DĖL PIRKIMO DOKUMENTŲ PAAIŠKINIMO IR PATIKSLINIMO_2

Akcinė bendrovė „Via Lietuva“ (toliau – perkančioji organizacija) vykdo viešojo pirkimo „Valstybinės reikšmės rajoninio kelio Nr. 5212 Pilaitė–Čekoniškės–Sudervė ruožo nuo 4,143 iki 6,303 km kapitalinis remontas“ (Pirkimo ID 4604179), atliekamo atviro konkurso būdu, procedūras ir, atsakydama į tiekėjų klausimus*, teikia pirkimo dokumentų paaiškinimus/patikslinimus.

Ištrauka iš brėžinio 21130-00-TDP-SD.B-08 „Pjūvis 1-1“:

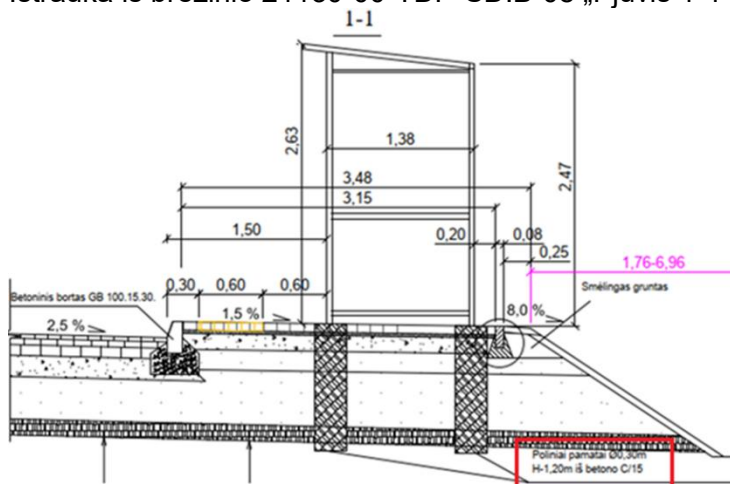
Konkursui pateikto darbų kiekių žiniaraščio DKŽ_1 (excel byla „16 priedas_DKŽ ir santrauka_5212 kelias“) skyriaus „10. Visuomeninio transporto aiškstelių įrengimas“ poz. 10.7 numatytas gręžtinių polių betonavimas ir pateiktas kiekis 0,353m³. Projekto Susisiekimo dalies brėžiniuose nurodoma, kad poliai turi būti 1,2m gylio ir 0,3m skersmens, atitinkamai vieno polio tūris būtų $V = \pi \cdot r^2 \cdot h = 3,14 \cdot 0,15 \cdot 0,15 \cdot 1,2 = 0,08478 \text{m}^3$. Kadangi paviljonams numatyta gręžti 10 vnt. polių (pozicija 10.6), tai atitinkamai 10 vnt. polių tūris būtų $0,08474 \text{m}^3 \times 10 \text{vnt.} = 0,8478 \text{m}^3$, todėl manome pozicijoje 10.7 kiekis turėtų būti $\approx 0,85 \text{m}^3$. Prašome Jūsų peržiūrėti ir patikslinti 10.7 pozicijos darbų kieki.

Atsakymas: DKŽ Darbų kiekių žiniaraščio Nr. 1 10.7 pozicijos kiekis pataisytas. Pateikiamas atnaujintas DKŽ.
